**AVIS RELATIF À LA PROTECTION
CONTRE LES EVENTUELS EFFETS NOCIFS ET NUISANCES
PROVOQUÉS PAR LES RAYONNEMENTS NON IONISANTS
GÉNÉRÉS PAR DES ANTENNES ÉMETTRICES STATIONNAIRES**

Commune : ROCHEFORT - Exploitant : ORANGE

Référence exploitant : 051R1_2 / 32051R1_1 / 42051R1_1 / 52051R1_1

Rapport n° 2686 / 2024

Figure 1 : Vue en plan des lieux de séjour et des points de contrôle

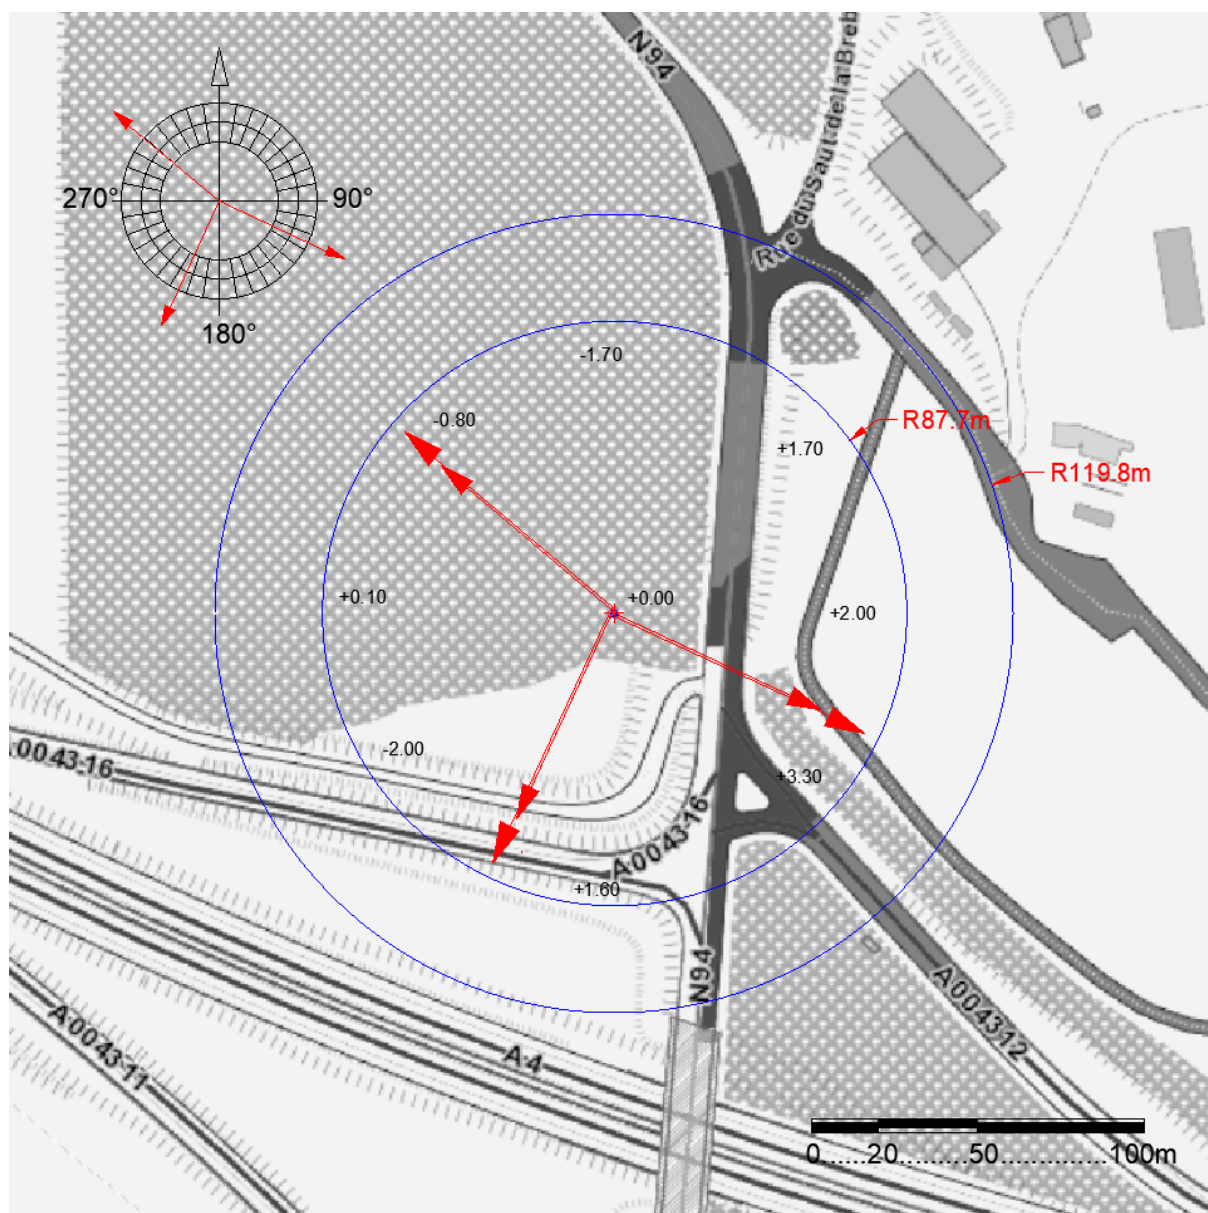
N° point de contrôle	LS	Atténuation (dB)	Indice d'exposition relatif à la limite par installation IE_i
Aucun lieu de séjour ne se trouve dans la zone où la limite d'immission pourrait être atteinte

En ce qui concerne les antennes de l'installation mentionnées dans le tableau 1, la distance maximale à laquelle la limite pourrait être atteinte, à l'extérieur, est égale à 88,8 m. S'il n'y a pas de LS à une distance inférieure, les antennes respectent forcément la limite d'immission.

Dans le cas des LS situés à l'intérieur des bâtiments, une atténuation d'obstacle est prise en compte et il en résulte que la distance maximale à laquelle la limite pourrait être atteinte se réduit à 62,9 m.

Figure 2 : Vue en plan des installations d'antennes dans un rayon de 300 mètres autour de l'installation faisant l'objet de la demande d'avis

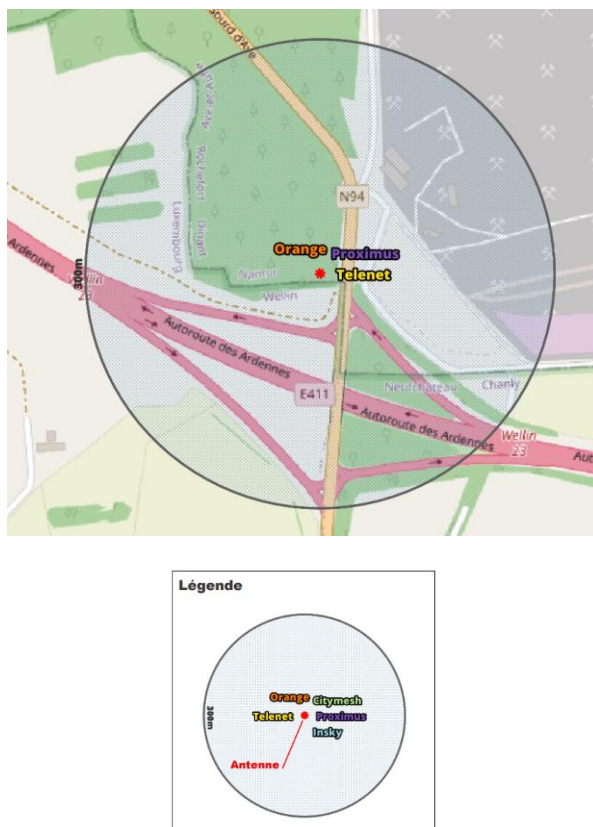
- il y a au plus 4 installations d'antennes émettrices stationnaires présentes dans la zone d'évaluation de 300 mètres de rayon représentée dans la figure 2, y inclus l'installation référencée dans le paragraphe 2 : la limite cumulative définie à l'article 4, §2 du décret est nécessairement respectée dans les lieux de séjour à l'intérieur de la zone d'évaluation de 300 mètres de rayon ;

Compte tenu des considérations ci-dessus, il apparaît que l'intensité du rayonnement électromagnétique généré, dans les lieux de séjour situés dans un rayon de 300 mètres autour de l'installation référencée dans le paragraphe 2, par l'ensemble des antennes émettrices stationnaires de l'ensemble des exploitants du même site d'antennes émettrices stationnaires respecte la limite fixée à l'article 4, § 2 du décret.
